项目名称	准格尔旗中心医院新增数字减影血管造影机应用项目		
编制单位	内蒙古铭垚环保科技有限公司		
评审人	张文利	联系电话	13009524288
审 评 意 见	<p>一、对报告表和项目的总体评价意见</p> <p>项目在落实修改后报告表所提出的各项辐射安全与防护对策措施的前提下，从环境保护角度，该项目建设才可行。</p> <p>二、对环评编制的具体意见</p> <p>1、根据DSA使用情况核实辐射工作人员个人剂量预测分析内容。报告讲医院实行双班双倒制，一位医生全年最多参与390台手术，即全年总台数的一半，但P8“一班6个半小时，一班12个小时。”，据此不符合一位医生全年最多参与390台手术的逻辑。</p> <p>2、完善施工期工程内容及环境影响分析，要体现对原有建筑进行改造，不单单是安装内容。</p> <p>3、现状监测“共布置了9个点位”，与实际给出的数据不符。</p> <p>4、完善主要环境保护目标一览表中人数的统计时间。</p> <p>5、“个人剂量计10个”，能满足要求吗？</p> <p>6、核实项目工作时间，以每周16.8台计算有问题。</p> <p>7、完善现有个人剂量监测情况，要给出近几年的检测情况。</p> <p>8、核实辐射工作人员考核持证情况，使用直线加速器的辐射工作人员情况？</p> <p>9、现有核技术利用项目情况一览表中显示医院使用医用电子直线加速器，环评手续为什么是备案？“建设单位现有核技术利用项目均已按照相关法律法规要求开展了环境影响评价与验收工作”，所附验收意见只有1台血管机，直线加速器是否验收？</p> <p>10、进一步核实运行时辐射剂量率估算结果。</p>

准格尔旗中心医院新增数字减影血管造影机应用项目
环境影响报告表
专家评审意见修改清单

建设项目环评文件专家评审意见表

准格尔旗中心医院新增数字减影血管造影机应用项目 环境影响报告表专家评审意见修改清单

图 10-1 导管室工作场所分区图

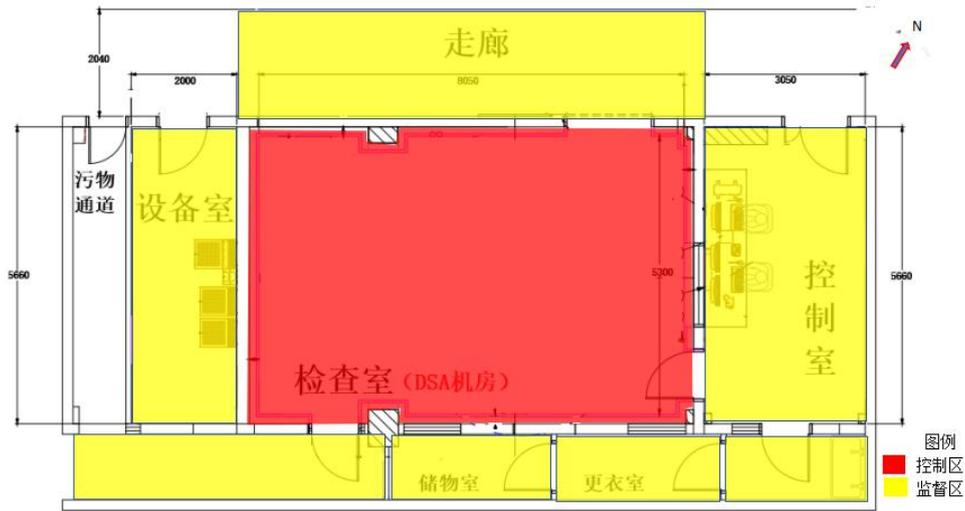
5、核实本项目监督区具体包括哪些功能房间；核实序号、字体、格式，按三要素规范图件。

修改页：P38核对了本项目监督区具体包括哪些功能房间；核对了序号、字体、格式，按三要素规范了图件。

图 10-2 防护措施位置图

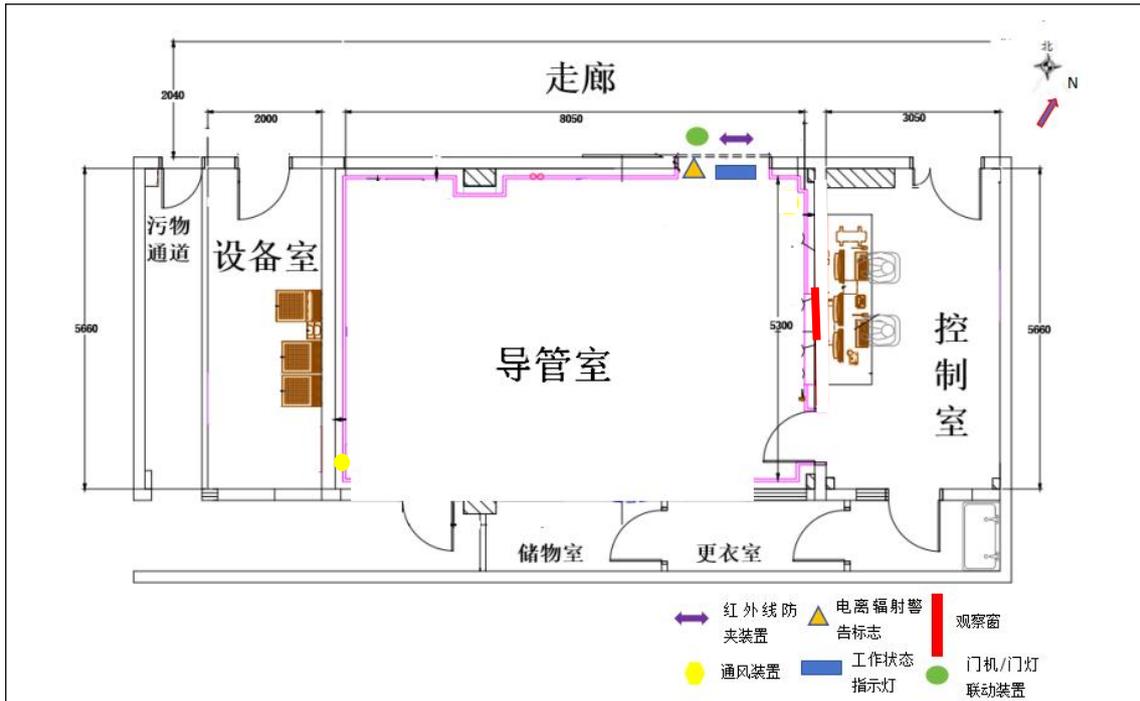
4、在报告表辐射安全防护设施章节中，补充主要安全设施位置示意图。

修改页：P40在报告表辐射安全防护设施章节中，补充了主要安全设施位置示意图。

图 11-1 导管室周边预测点图

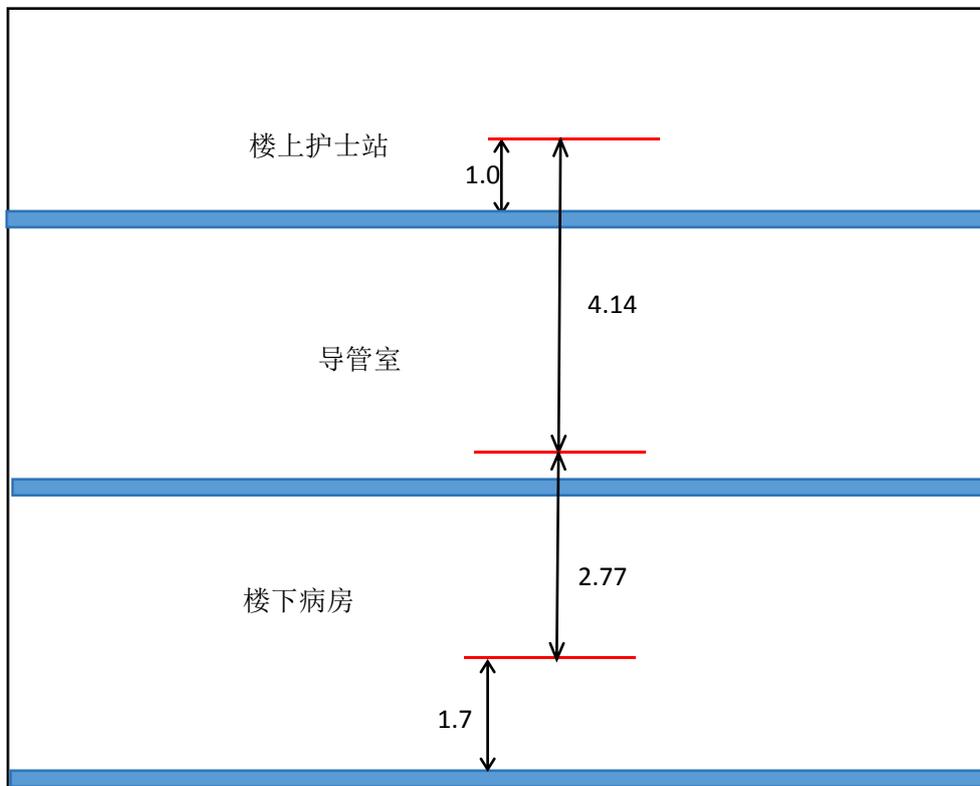
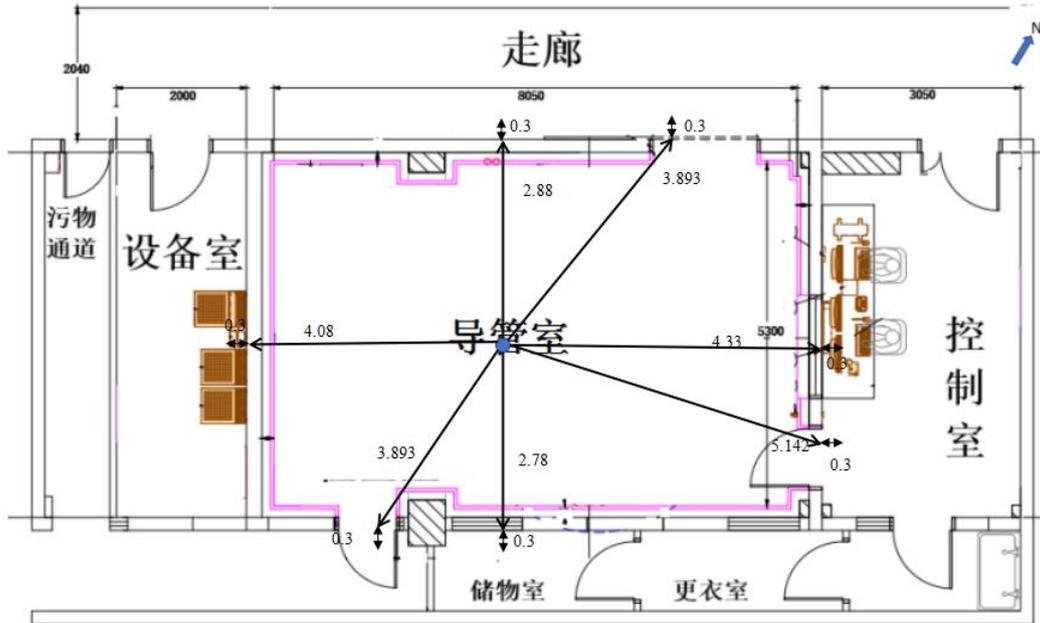
6、在第11章补充血管造影机与周围关注点位置关系及距离图；核实血管造影机机房周围关注点的辐射剂量计算内容，包括计算公式来源，所有参数说明、取值来源，均列表说明；核实个人年有效剂量计算结果；辐射影响预测按标准要求使用居留因子。

修改页：P47在第11章补充了血管造影机与周围关注点位置关系及距离图；P49-57核对了血管造影机机房周围关注点的辐射剂量计算内容，包括计算公式来源，所有参数说明、取值来源，均列表说明了；核对了个人年有效剂量计算结果。
